富士重工業株式会社

NO. FAS-024A

1. 標 題 フラップトルクチューブとアーム結合方法の変更
2. 適用機体 FA-200シリーズの機体で製造番号#12~101号機に該当する機体
3. 適用度 必須事項
4. 目 的 フラップ・トルクチューブとアーム結合ボルト孔が変形する事例があったので、ボルト取付孔を変更する。
5. 指 示 フラップ・トルクチューブとアーム結合ボルト孔を拡大し、ブッシュを挿入する方式に変更する。
6. 実施時期 次回1000時間点検に於いて、アーム取付部にガタが認められたとき。
7. 承 認 航空局承認済 (No.-東-047) 47.6.15
8. 所要部品 この作業には下記の部品が必要である。

図-1 ブッシュ挿入要領図

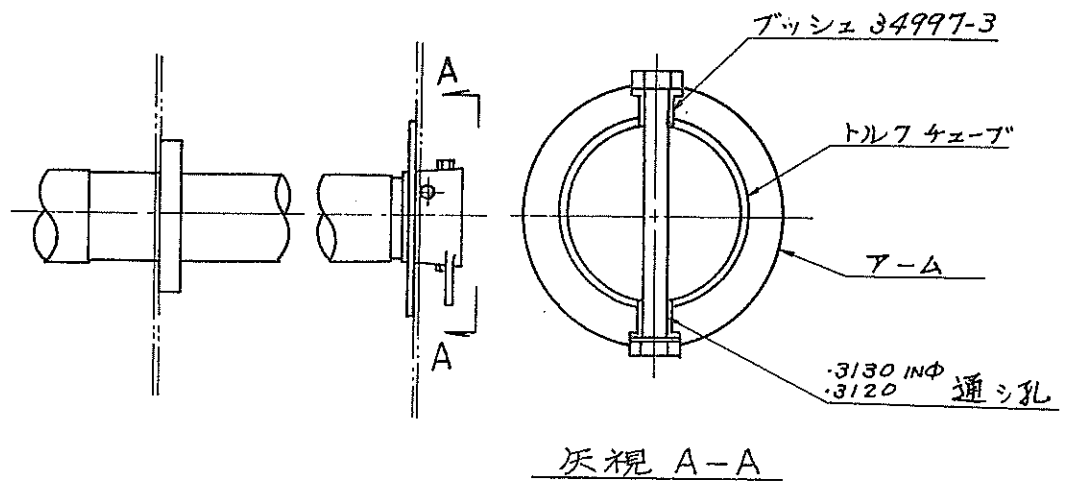
- (2) フラップとアームを結合しているロッドを取り外し、舵面をフリーにする。
(アーム側のみを取り外し、舵面側はそのままとする。)
- (3) トルクチューブとアーム結合ボルトAN3-30A2ケを取り外す。
- (4) ガタの認められたボルト孔を残し、トルクチューブとアームのずれを防ぐために他方にスクリュを仮付けしておく。(通しボルトでなく片面だけを止めるためにAN525-10を使用。)
- (5) ガタの発生している箇所の通し孔 $.194\text{IN}\phi$ を $.3130\text{IN}\phi$ にサイズアップする。
通し孔の角度に注意し $19/64\text{IN}\phi$ ($.2969\text{IN}\phi$) のドリルにて穿孔し、次に $.3129\text{IN}\phi$ ~ $.3122\text{IN}\phi$ のリーマー通しを実施する。
バリ除去后、ボルト孔内面にジクロ塗附を実施する。
- (6) 前項の通し孔に図-1の要領にてブッシュ34997-3を挿入する。
1ケ所の通し孔に必ず2ケ使用する。
- (7) ボルト、ナットはそのまま使用し、ボルト頭及びナット側に用いられているワッシャーの枚数を調整し、トルクチューブにアームを結合する。(ワッシャーはナット側に最少1枚使用のこと。)
- (8) ロッドを前と同じ要領で取り付け、フラップレバーを作動したとき舵面がスムーズに動くことを確認すること。但し、ロッド取り付けに於いてコッター・ピンMS24665-134は新品使用のこと。

図-2 特殊ドリル作成要領図

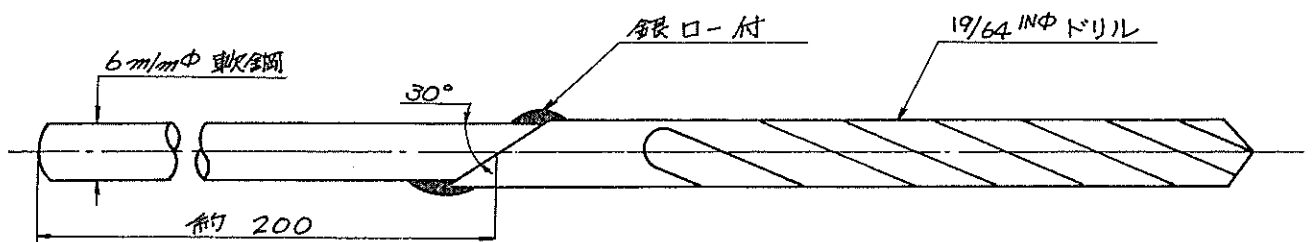
9. 特殊工具 特殊ドリル (図-2)
10. 重量重心 変化なし
11. 準拠資料 なし
12. 所要工数 4 MH
13. 作業手順
